**INFORME DE VISITA DE CONTROL
Nº 025-2023-OCI/0344-SVC**

**VISITA DE CONTROL
MUNICIPALIDAD DISTRITAL DE MORO
MORO, SANTA, ANCASH**

**TÉRMINO DE LA EJECUCIÓN DE LA OBRA: “CREACIÓN DE
LA INFRAESTRUCTURA DEPORTIVA DEL CASERÍO SAN
FÉLIX DEL DISTRITO DE MORO - PROVINCIA DE SANTA -
DEPARTAMENTO DE ANCASH”**

IMAGEN N° 02
FUGAS DE AGUA EN ELECTROBOMBA

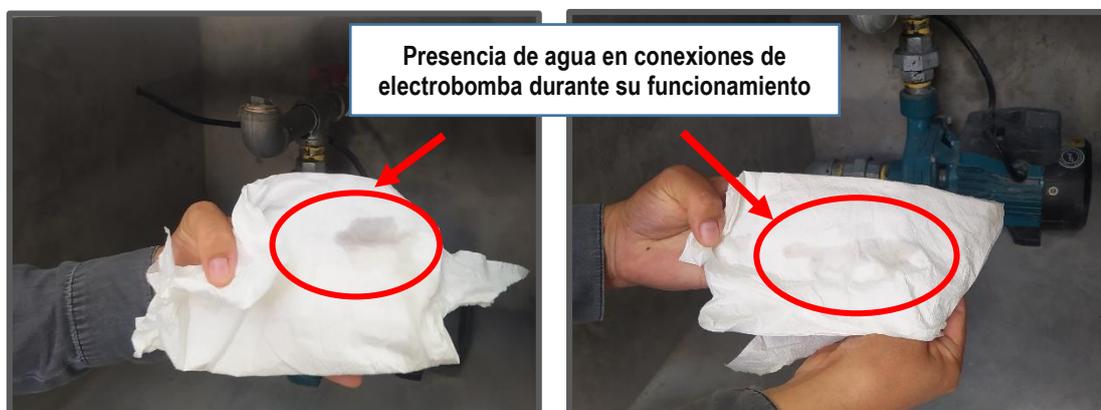
Durante la inspección realizada el 1 de junio de 2023, se pudo constatar que, la electrobomba instalada² en el ambiente “Área de cisterna” (Denominación descrita en el plano A-01 Arquitectura - Planta general), presenta fugas en sus conexiones, conforme se advierte en las siguientes imágenes:

Como bien puede advertirse, las conexiones de la electrobomba instalada, no se encontrarían bien instaladas, lo que no permitiría el buen funcionamiento del sistema de almacenamiento de agua, así como también, el deterioro prematuro de la tapa de la cisterna no permitiría proteger el agua almacenada en su interior, de una posible contaminación.

IMAGEN N° 05
DETALLE DE SERVICIO HIGIÉNICO PARA DISCAPACITADOS SEGÚN PLANO A-01

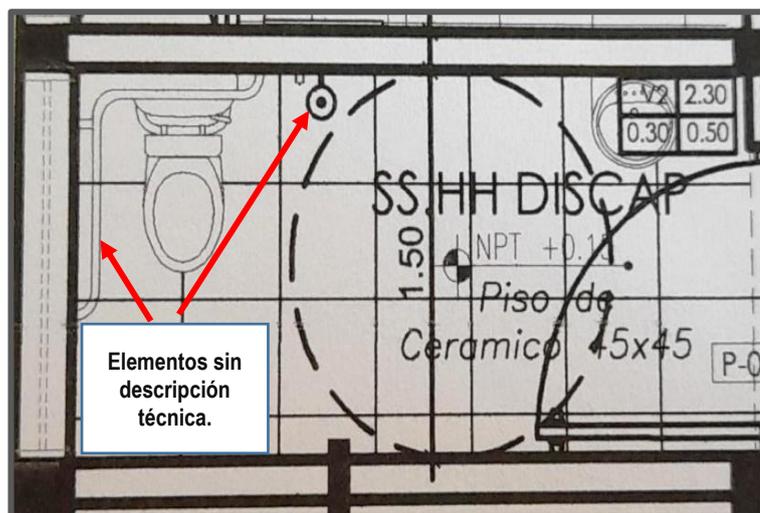
Al respecto, revisada la documentación del expediente técnico, se pudo observar que en el plano A-01 "Arquitectura – Planta general", así como en el plano A-02 "Arquitectura – Cortes Generales", se consideró la construcción del ambiente denominado "Servicios higiénicos para discapacitados", el que a su vez contempla la instalación de elementos que no cuentan con descripción técnica, conforme se muestra en las siguientes imágenes:

Como puede observarse, los planos A-01 y A-02 muestran gráficamente al elemento que se asemeja a una barra de apoyo para discapacitados, sin embargo, este no cuenta con descripción técnica, ni ha sido descrito en las especificaciones técnicas, memoria descriptiva, metrados o análisis de costos unitarios del expediente técnico.

En relación a ello, el sub capítulo III. Servicios higiénicos de la Norma Técnica A-120 "Accesibilidad universal en Edificaciones"³ del Reglamento Nacional de Edificaciones, establece en su artículo 15°, lo siguiente:

- d) (...) Las barras de apoyo tubulares, se colocan en los muros colindantes al inodoro y a una altura de 0.25 m. por encima del nivel de la tapa del asiento del inodoro, medidos hasta el eje de la barra. (Gráfico 4d).*

IMAGEN N° 09
ACCESORIO DE PVC DETERIORADO Y EXPUESTO
UBICADO EN LA PARTE POSTERIOR DE VESTUARIOS DE DAMAS

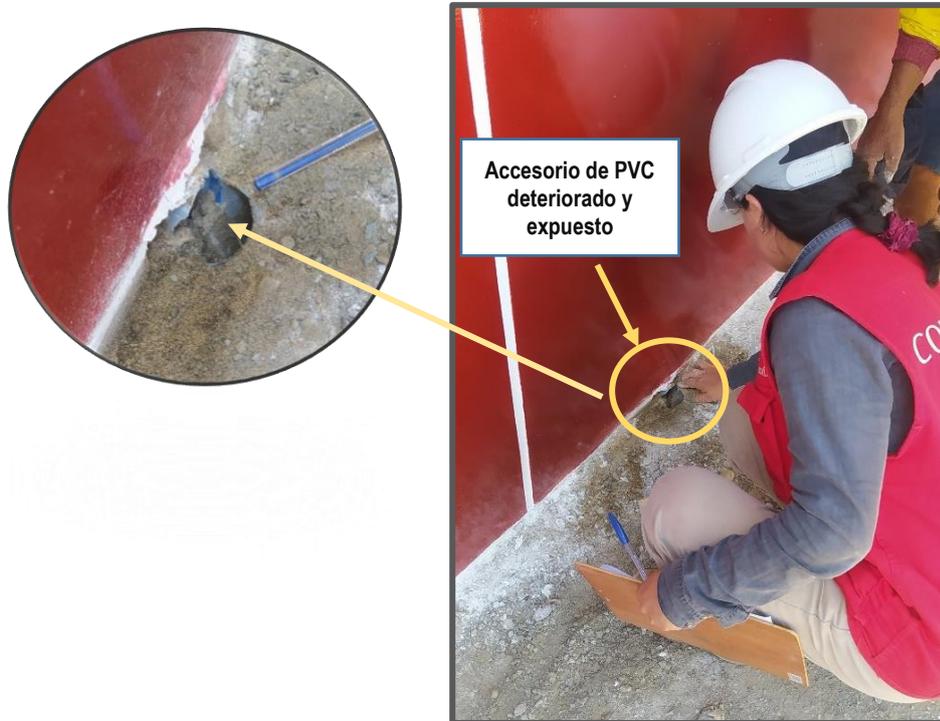
Se pudo constatar durante la verificación realizada el 1 de junio de 2023, la existencia de un accesorio de PVC, ubicado en la parte posterior e inferior del muro que colinda con el ambiente denominado: “Vestuario damas” (según plano A-01 “Arquitectura – Planta general”), en estado deteriorado y expuesto, que pertenecería a la red de desagüe, conforme se muestra en la siguiente imagen:

Los hechos expuestos denotan la falta de cumplimiento por parte del contratista, al no realizar el tendido de la red de desagüe conforme a lo establecido en el expediente técnico aprobado, así como la falta de control permanente y directo de la ejecución de estas partidas por parte de la supervisión, toda vez que, de acuerdo a la información alcanzada por la Entidad, no se realizó modificaciones posteriores a su aprobación, ni se aprobó adicionales de obra que justifiquen la modificación del trazo de la red de desagüe de la obra.

IMAGEN N° 10
TRAZO DE LA RED DE DESAGÜE SEGÚN PLANO IS-03 “INSTALACIONES SANITARIAS – RED DE DESAGÜE”

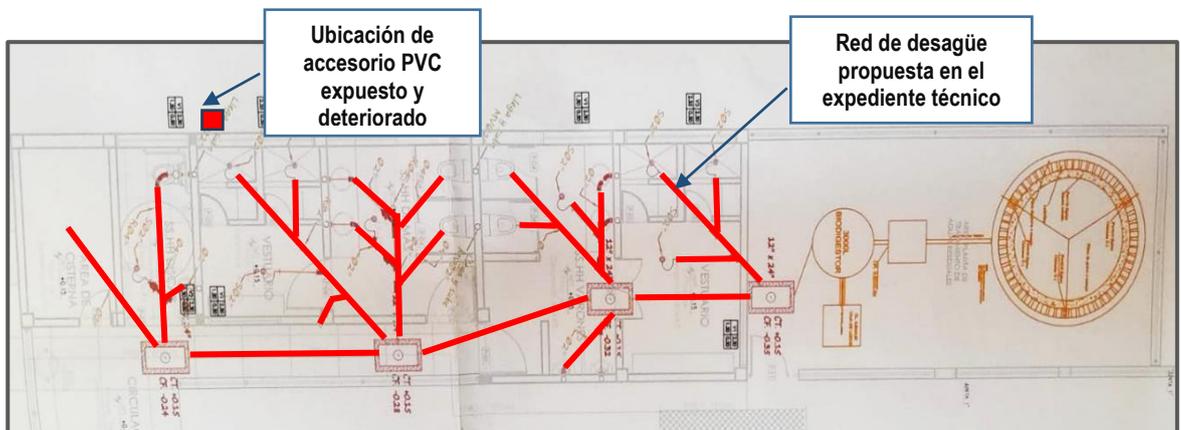
En relación a lo mencionado, el plano IS-03 “Instalaciones sanitarias – Red de desagüe”, establece que todas las conexiones y tuberías de PVC proyectadas para esta red de evacuación, deben ser conducidas a una planta de tratamiento de aguas residuales que forma parte del proyecto, advirtiéndose que el accesorio de PVC encontrado por el equipo de control, no se encuentra dentro de este trazo de tuberías propuesto en el citado plano, conforme se muestra a continuación:

Asimismo, revisados los aparatos sanitarios a fin de verificar su funcionamiento, se pudo comprobar que las aguas residuales provenientes de duchas y lavatorios, discurren por el accesorio de PVC encontrado; lo que demostraría que durante la ejecución de la obra, la red de desagüe no fue ejecutada conforme a lo establecido en los planos del expediente técnico aprobado; es más, se pudo constatar que estas aguas residuales son conducidas a través de una tubería y vertidas en zona cercana a la obra donde habitan comunidades campesinas; lo descrito se muestra a continuación:
